ΘΕΜΑ: Διαβίβαση της αριθμ. **33/2026** απόφασης της Επιτροπής Περιβάλλοντος και Χωροταξίας.

**Απόσπασμα Πρακτικού Νο 06/22-05-2026
Αριθμός Απόφασης 33/2026**

ΘΕΜΑ Β7°: Έκφραση άποψης επί της Μελέτης Περιβαλλοντικών Επιπτώσεων (ΜΠΕ) του έργου: **Έργα διαχείρισης αστικών λυμάτων οικισμού Αγίας Βαρβάρας Δήμου Γόρτυνας ΠΕ Ηρακλείου**

Φωτ. 1: Στη δορυφορική εικόνα διακρίνεται η θέση της Ε.Ε.Λ. (με κόκκινο στα νότια), η θέση του αντλιοστασίου, η περιοχή διάθεσης στο ρέμα (με γαλάζιο, ανατολικά της Ε.Ε.Λ.) και η μελλοντική αρδευόμενη περιοχή (με μπλε βόρεια της θέσης της Ε.Ε.Λ.).

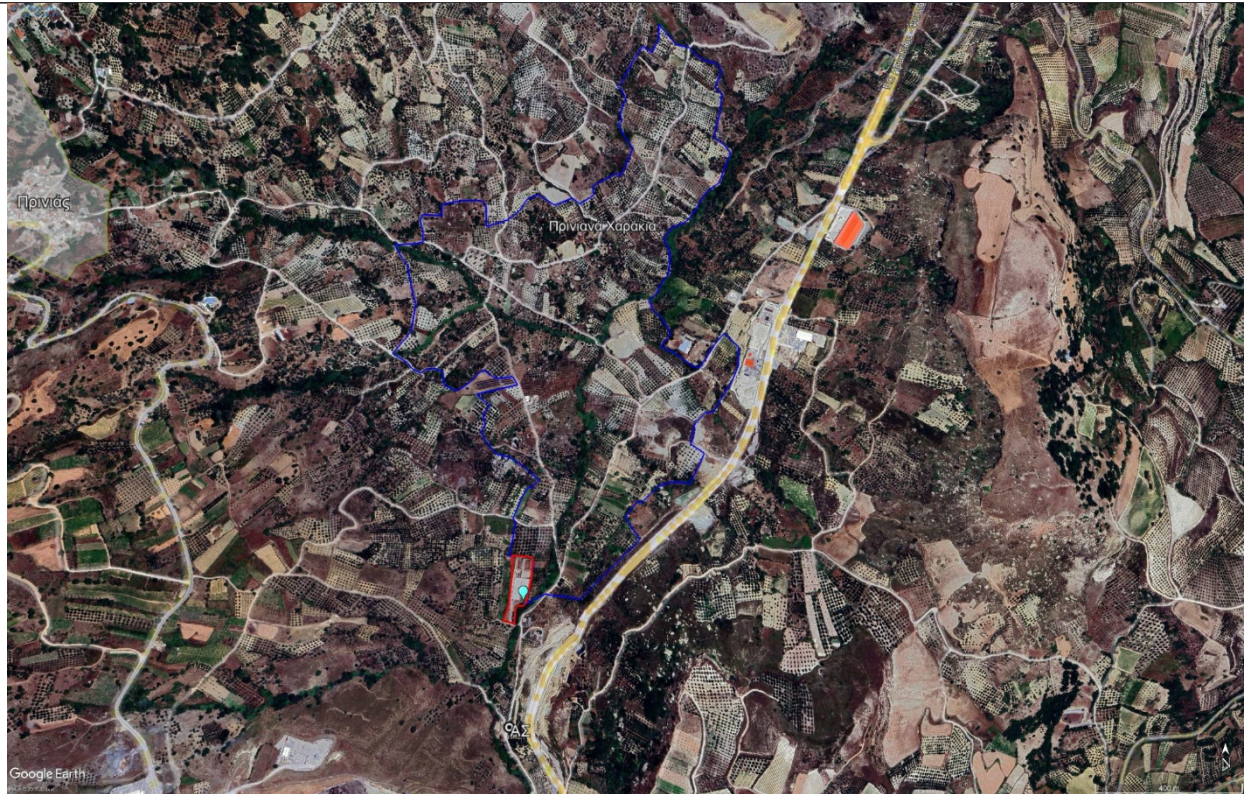
✓ Να εξετασθεί και να τεκμηριωθεί η κατά μήκος κλίση της κοίτης του ρέματος στο σημείο διάθεσης των επεξεργασμένων λυμάτων, καθώς και η καταλληλότητα της προτεινόμενης σημειακής διάθεσης, ώστε να διασφαλίζεται η απρόσκοπτη απορροή της εκροής και να αποφεύγεται η δημιουργία λιμναζόντων υδάτων και πρόκλησης κινδύνων ή οχλήσεων από την ανάπτυξη εντόμων, δυσοσμίων ή αντιαισθητικών καταστάσεων. Επίσης να μεριμνήσει έτσι ώστε το σημείο απόρριψης να τοποθετηθούν ενημερωτικές πινακίδες.
